Vorlagen-Nr. 26-O-22-0002

Belastung des Wassers und der Sedimente im Schiersteiner Hafen  
(AG Umwelt, Klima und Sauberkeit)

### Zusammenstellung der Anfragen an das Büro BluePlanet Germany GmbH

Lage der Messstelle im Lindenbach (Main)

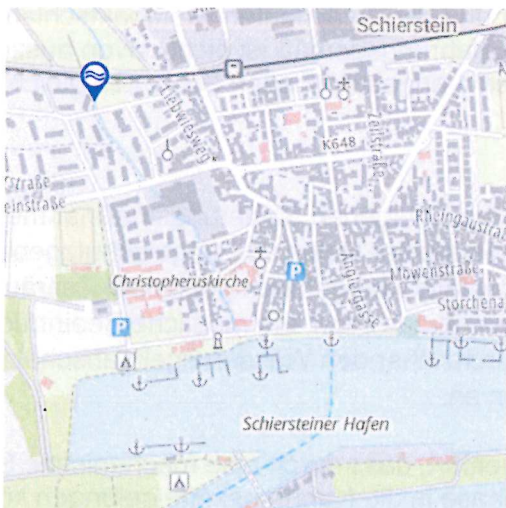
Die Wasserproben, die Sedimentkerne sowie die Schlammspiegelmessungen erfolgten am 22.10.2025. Bezüglich der Parameter im Wasser handelt es sich um eine Momentaufnahme. Die Konzentrationen der Parameter unterliegen hingegen einem Jahrgang, wie die Messstellen im Lindenbach und im Main der HLNUG belegen

Für das Jahr 2025, insbesondere für Oktober 2025, liegen leider keine Werte vor. Dennoch könnten für eine erste Einschätzung die Oktoberwerte 2024 den Analysewerten des Berichtes (Oktober 2025) gegenübergestellt werden.

Während die Parameter Pges, TOC und NH<sub>4</sub>-N bei Lindenbach und Main in der gleichen Größenordnung liegen, wie das Wasser im Schiersteiner Hafen, liegen die Werte der Parameter NO<sub>3</sub>-N, NO<sub>2</sub>-N und Nges signifikant bis zu (200%) höher.

Hinweis: in den Lindenbach leiten 3 Mischwasserentlastungen ein. Allerdings sind am Lindenbach bereits oberhalb der Einleitestellen Eutrophierungserscheinungen in den Gewässern (Algenbildung) erkennbar. Diese sind vermutlich landwirtschaftlich beeinflusst.
